## 再生推進会議からの質問への中国電力の回答に対する検証

## 3. 来島ダム諸元

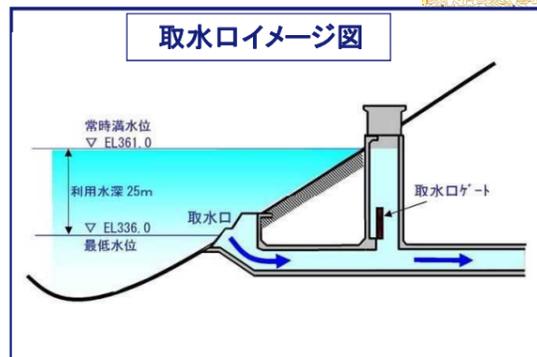
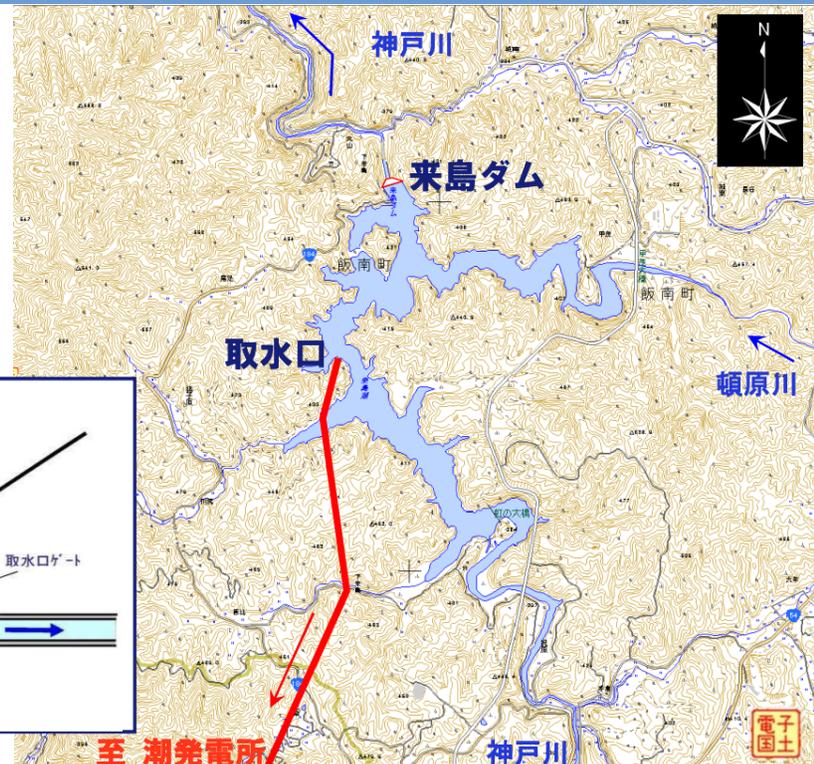
番号	質問	回答	検証方針	検証結果
5	平成18年出水時の操作記録データの印字について 平成18年出水時の操作記録データの印字がその前後と違うのはデータ改ざんがあったことを示している。	ご指摘については、平成26年3月7日に古志コミュニティーセンターにおいて原本をご提示して改ざんのないことをご確認頂いています。	a) 印字に違いが出た経緯書を提出して頂く。  b) 再度、原本を提出して頂く。	a) 経緯について説明を受けた。  「放流バルブ操作記録表」は、来島ダム管理所に出力されるものです。 平成18年7月当時、来島ダム管理所に社内連絡用にFAXが設置されていましたが、当該FAXは、原稿差し込み口にB4サイズまでしか入らず、「放流バルブ操作記録表」等を送信するには、B4サイズ以下に裁断する必要があり、また、当該FAXを邑智電力センター等の社内関係先で受信する際には、B4サイズで出力されることがありました。 神戸川再生推進会議が所有されている当該帳票は、島根県から入手されたものと推察され、拡大された経緯については、当社は把握していませんが、これらを考え合せると、来島ダム管理所から邑智電力センターにFAXされ、B4サイズで出力されたものが、県を通じて同会に渡り、その過程で何らかの目的で拡大されたと推察されます。  b) 現地確認時に原本（裁断のある）を確認した。  【まとめ】 印字に違いがでた経緯は不明であるが、原本は保管されているので、データの改ざんはなかったと考えられる。

## 6. 来島ダム環境放流設備 (1)

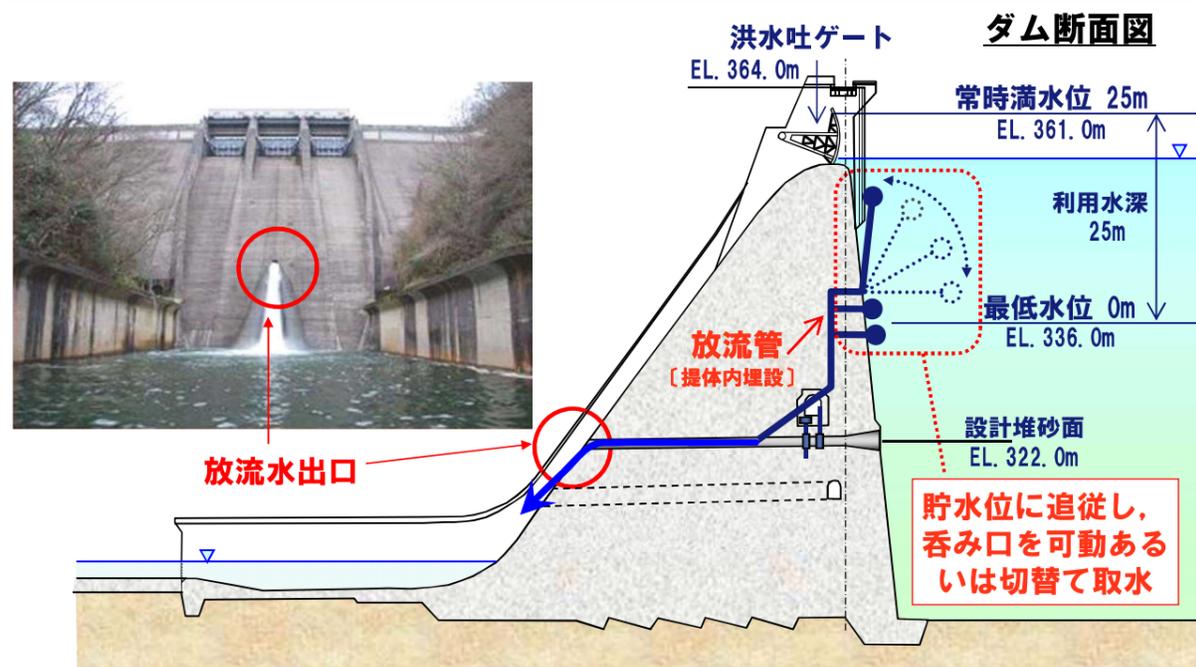
番号	質問	回答	検証方針	検証結果
10	来島ダムからの放流量について 来島ダムからの放流量は、当初は毎秒2t以上流せるとの説明であった。	来島ダムの環境放流バルブからの放流は、設備構造の安全性からいかなる水位においても安定して放流できる量は $2\text{m}^3/\text{s}$ が最大です。 放流管の流速は、振動やキャビテーションの発生による損傷を避けるため、設計基準等に基づき管内流速を $10\text{m}/\text{s}$ 以下とする必要があることから安定的に放流できる流量の最大は $2\text{m}^3/\text{s}$ となるものです。	a) 昭和29年の命令書、覚書の経緯を説明して頂く。 b) 流量 $2\text{m}^3/\text{s}$ が上限となる計算書を提出して頂く。 c) 放流管の径、排砂管の径がわかる図面を提出して頂く。 d) 追加質問を行うとともに、2/25現地確認時に説明を受ける。 ・バルブ調整の方法 ・流量、流速の計測方法 ・配管径の確認	a) 経緯について回答を得た。 来島ダムの放流設備は、昭和29年の命令書第8条1「放流量毎秒二立方メートルを放流し得る放流孔を設けること（後略）」により、如何なる（最低）水位でも安定的に $2.0\text{m}^3/\text{s}$ を放流することができるよう設置した設備です。また、建設時からその仕様を変更していません。 b-1) 中国電力による計算書を確認するとともに、「資料⑨：環境放流設備の放流能力 P資10～11」に示すよう計算を行った。 b-2) 管内流速を $10\text{m}/\text{s}$ 以下とする必要があることについては、「ダム・堰施設技術基準(案)(社)ダム・堰施設技術協会」により確認した。 c) 図面を確認した。 d-1) 現地で操作の方法等を確認した。 d-2) 「流量調整ゲートの調整方法」の質問に対しては、以下の回答であった。 ダム水位と放流量に応じてバルブ開度を演算し、自動で制御しております。 d-3) 「管内流速が $10\text{m}/\text{s}$ 以下であることをどのように確認しているか」の質問に対しては、以下の回答であった。 管内流速については計測していませんが、環境放流設備の最小断面積（A）は $0.196\text{m}^2$ （内径 $0.5\text{m}$ ）で既知の値であり、放流量（Q）は、ダム水位－調整バルブ開度の関係式から定まる値であるため、最大 $2\text{m}^3/\text{s}$ の場合は、 $V=Q/A$ から流速（V）が求まり、流速は概ね $10\text{m}/\text{s}$ 以下となります。 d-4) 「管内流速の計測は可能か」の質問に対しては、以下の回答であった。 環境放流管のほとんどは堤体コンクリート内に埋設されており、監査廊内の一部のみ露出しておりますが、この部分だけでは、管内流芯が安定する管長を確保することができないので、超音波流速計等による計測は困難と考えられます。 【まとめ】 流量計算の結果から、環境放流設備からの常時放流量を増やすのはダムの管理上好ましくないと考えられる。
